福島第一原子力発電所 特定原子力施設に係る実施計画変更比較表（第Ⅱ章 2.35 サブドレン他水処理施設）

図-5 配管概略図 (2/6)

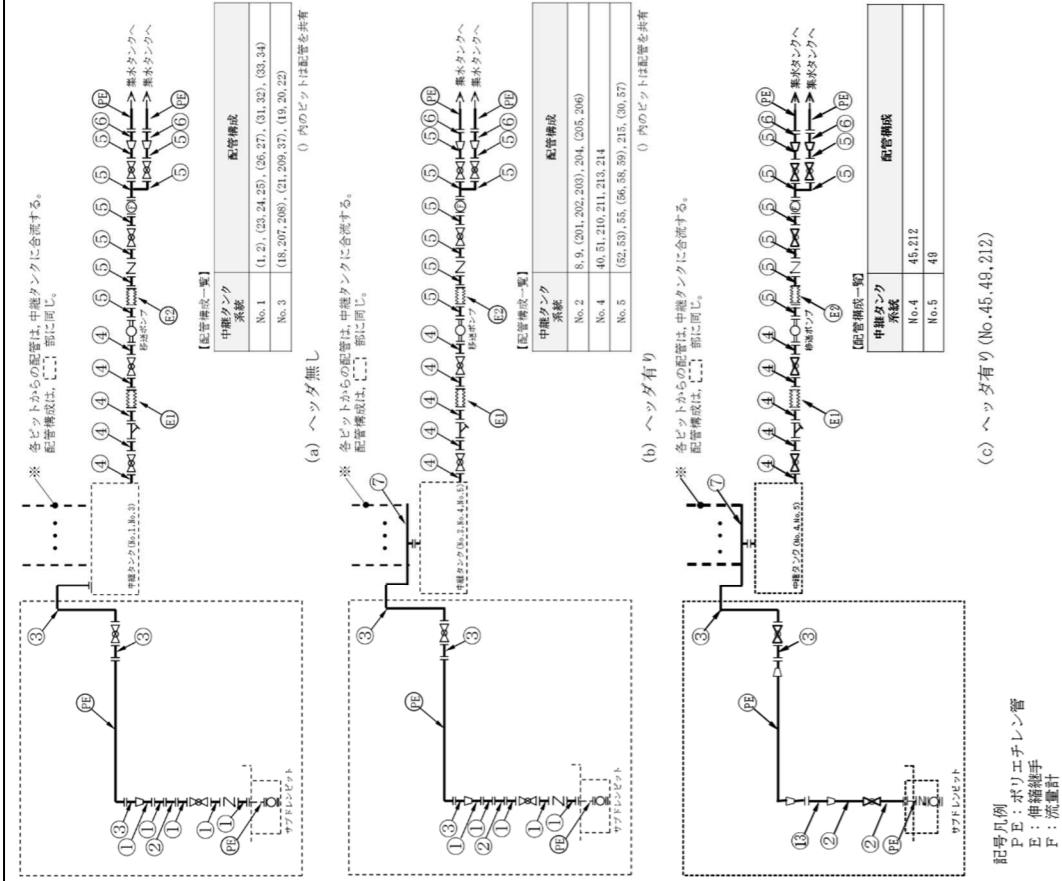
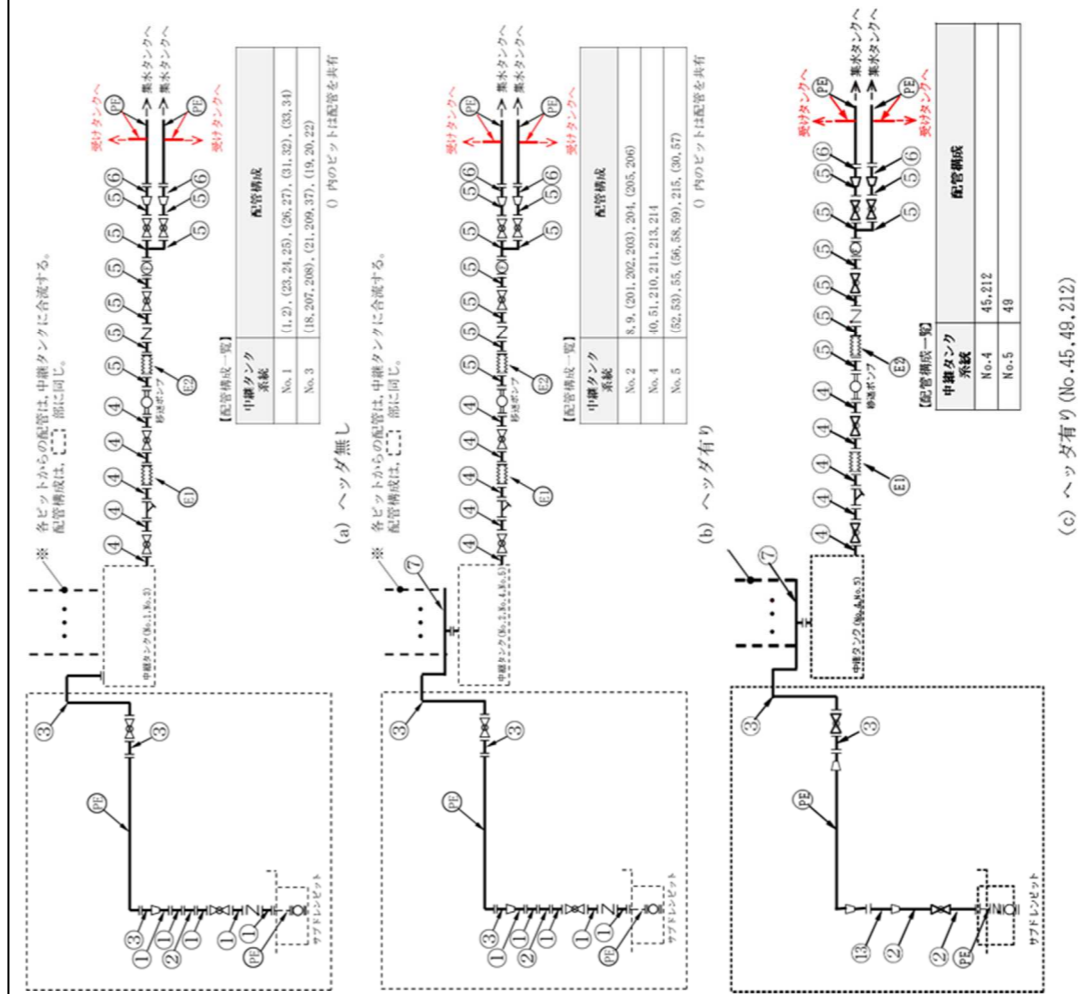
集水タンクの高台設置に伴う配管概略図への記載追加及び附番号の変更

図-5 配管概略図 (1/6)

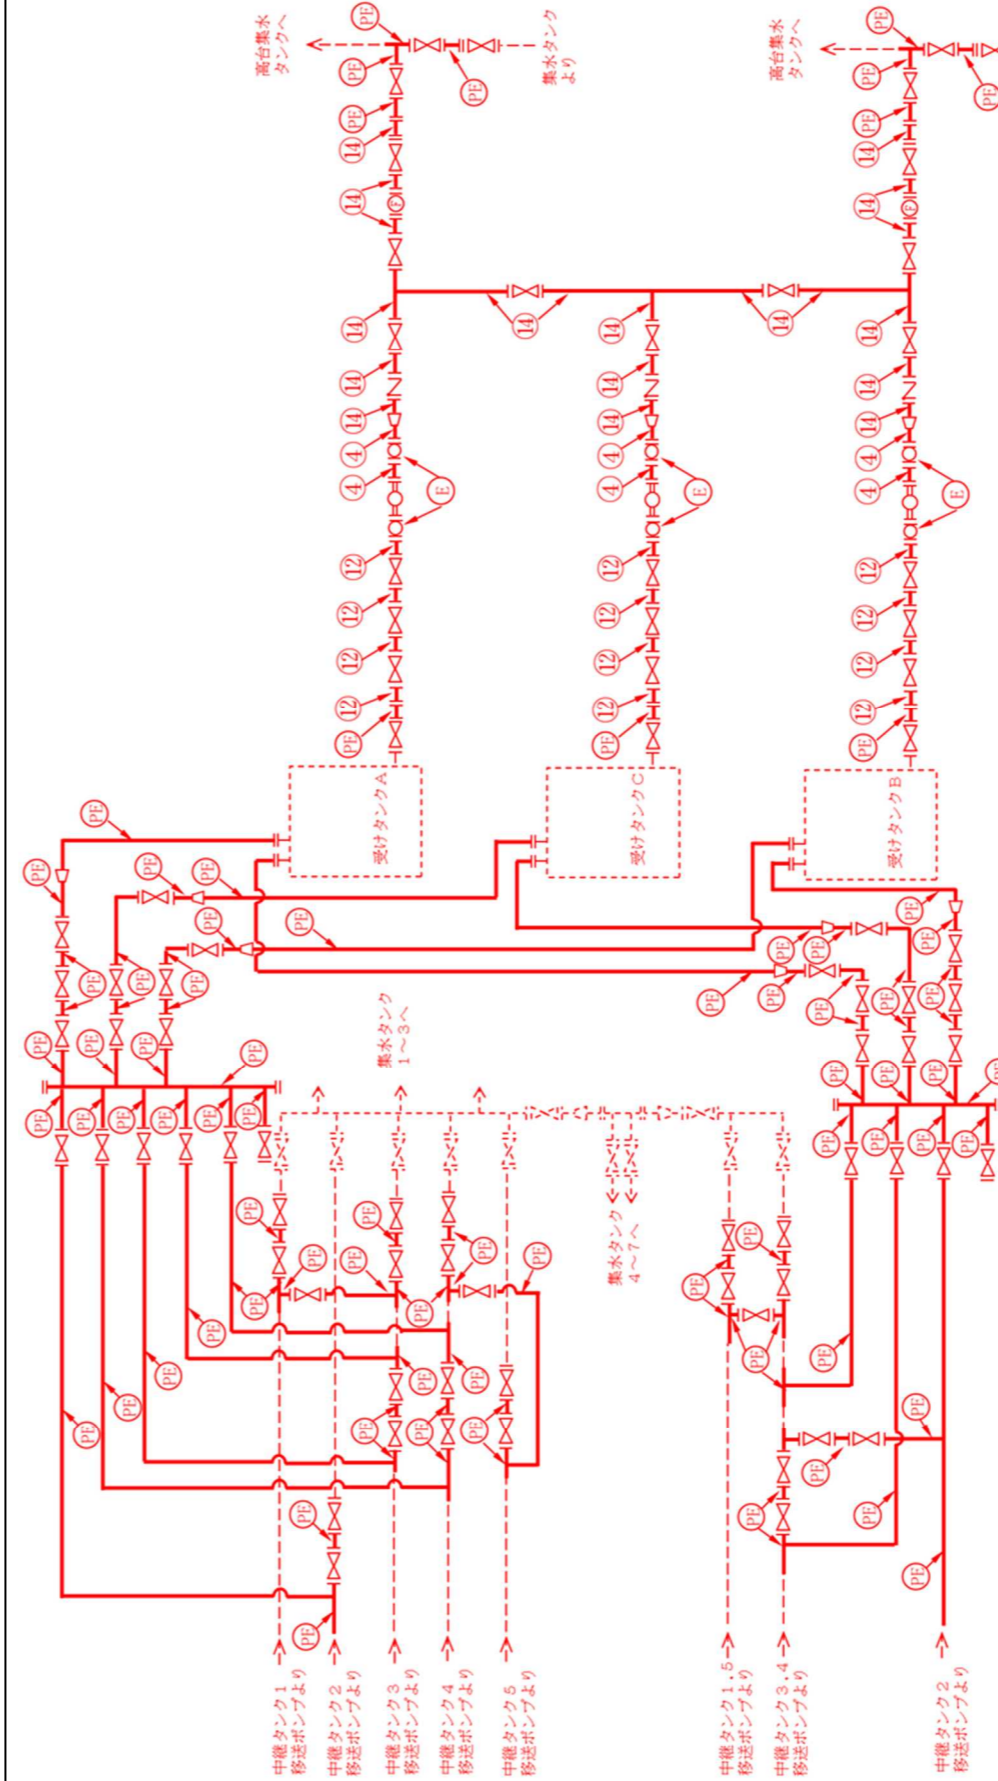
集水タンクの高台設置に伴う配管概略図への記載追加及び附番番号の変更

図-5 配管概略図 (5/6)

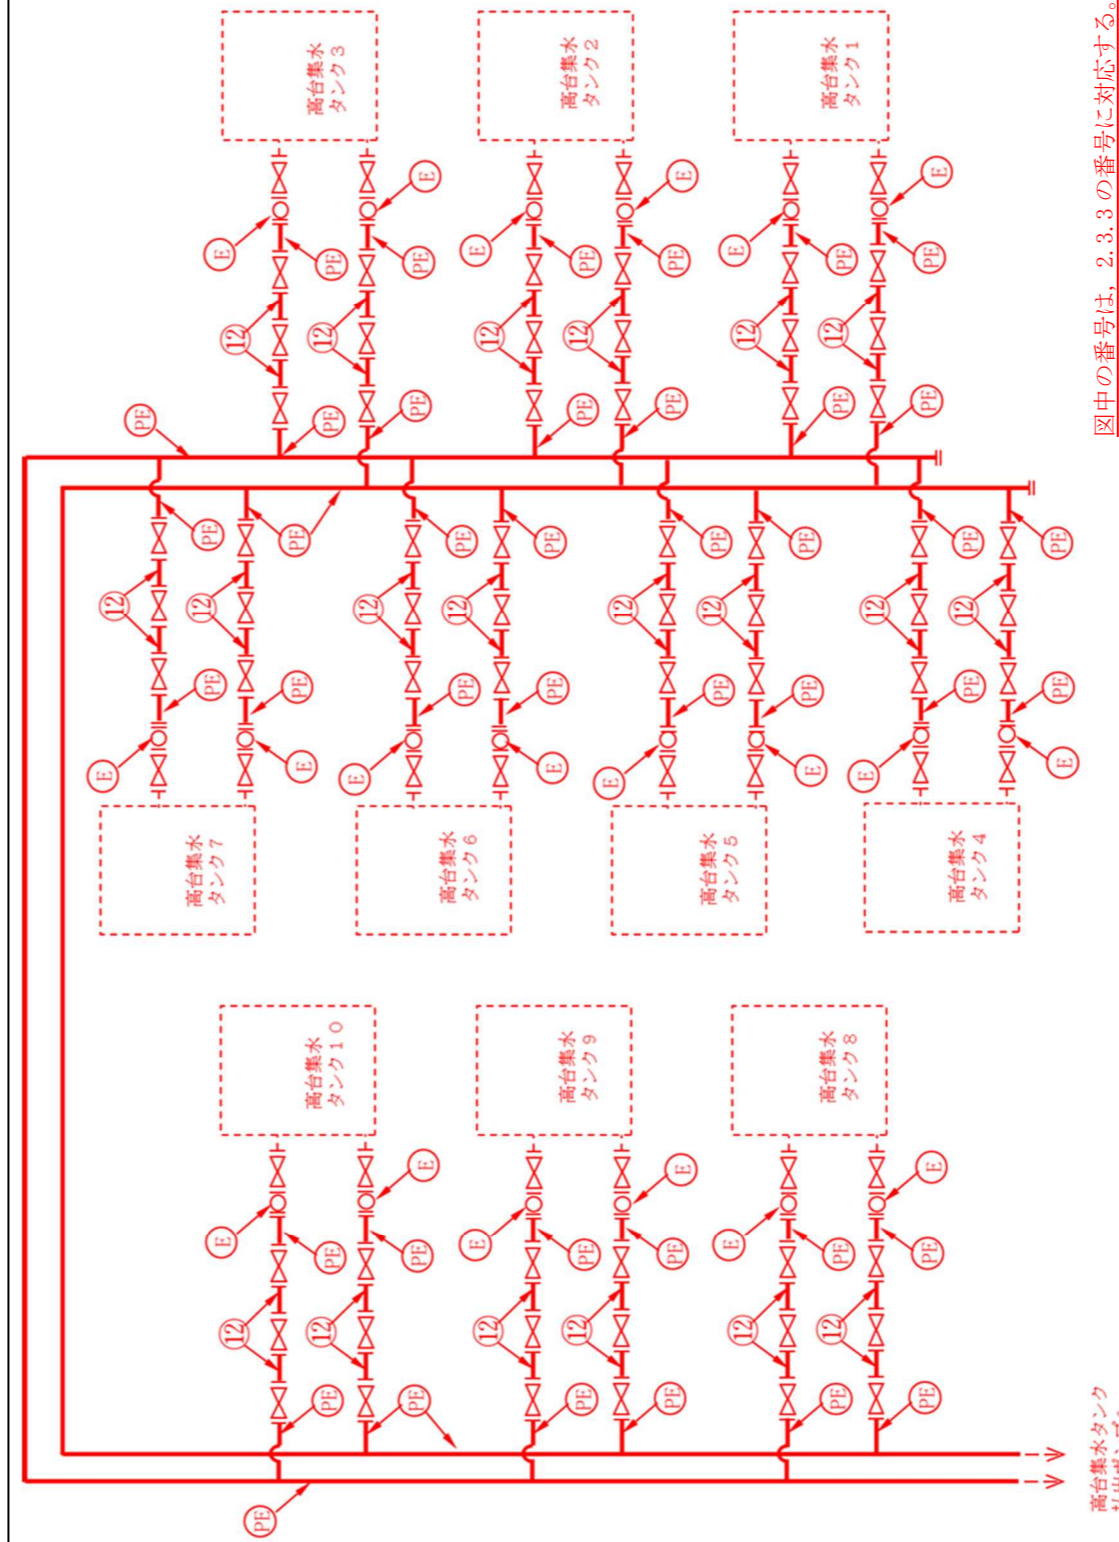
集水タンクの高台設置に伴う配管概略図への記載追加及び附番番号の変更

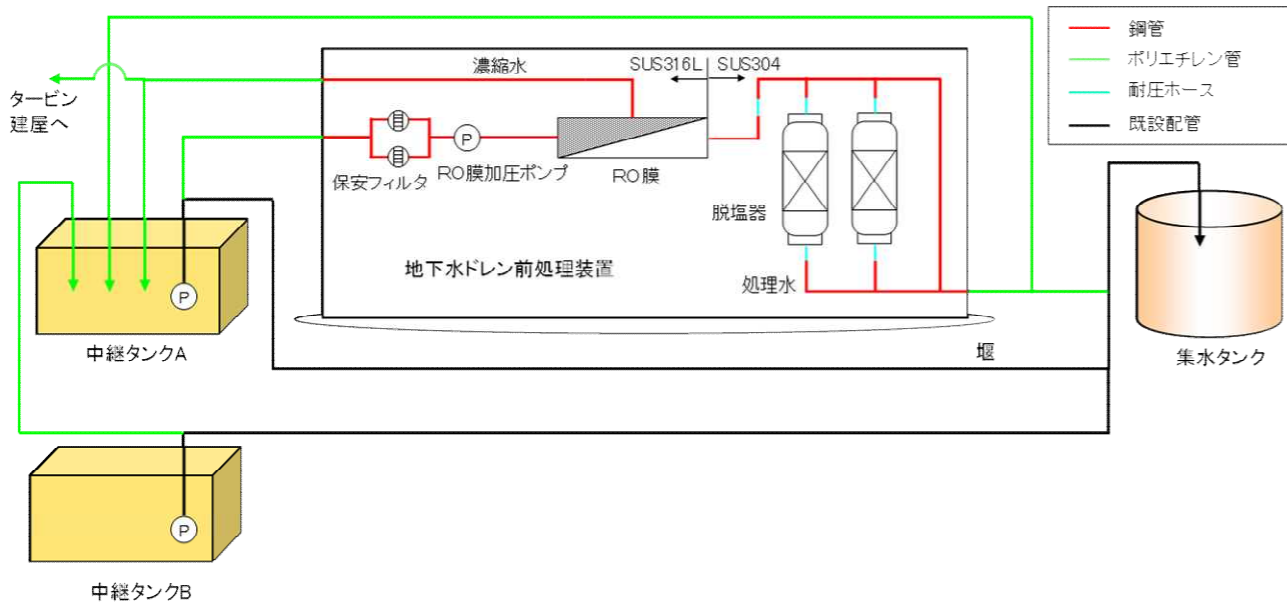
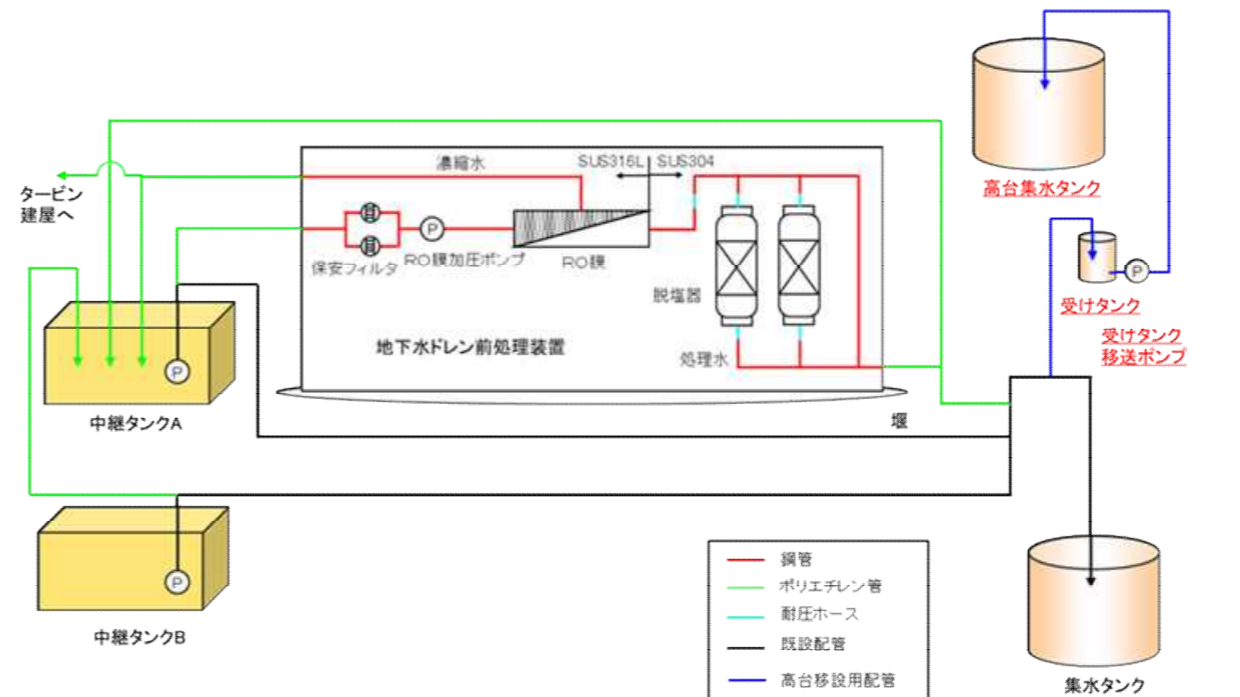
変更前	変更後	変更理由
<p>地下ドレン前処理装置</p> <p>記号凡例 PE : ポリエチレン管 FI : 流量計 P : ポンプ ホ : 耐圧ホース V : 継手部 図中の番号は、2.2.3の番号に対応する。</p> <p>配管概略図 (1/6) 3号機タービン建屋 または 地下水ドレン中継 タンク (A) へ (濃縮水)</p> <p>配管概略図 (4/6) 集水タンクへ (処理水)</p> <p>図-2 配管概略図 (6/6)</p>	<p>地下ドレン前処理装置</p> <p>記号凡例 PE : ポリエチレン管 FI : 流量計 P : ポンプ ホ : 耐圧ホース V : 継手部 図中の番号は、2.2.3の番号に対応する。</p> <p>配管概略図 (1/7) 3号機タービン建屋 または 地下水ドレン中継 タンク (A) へ (濃縮水)</p> <p>配管概略図 (4/7) 集水タンクへ (処理水)</p> <p>図-2 配管概略図 (6/7)</p>	<p>集水タンクの高台設置に伴う 配管概略図の附番番号の変更</p>
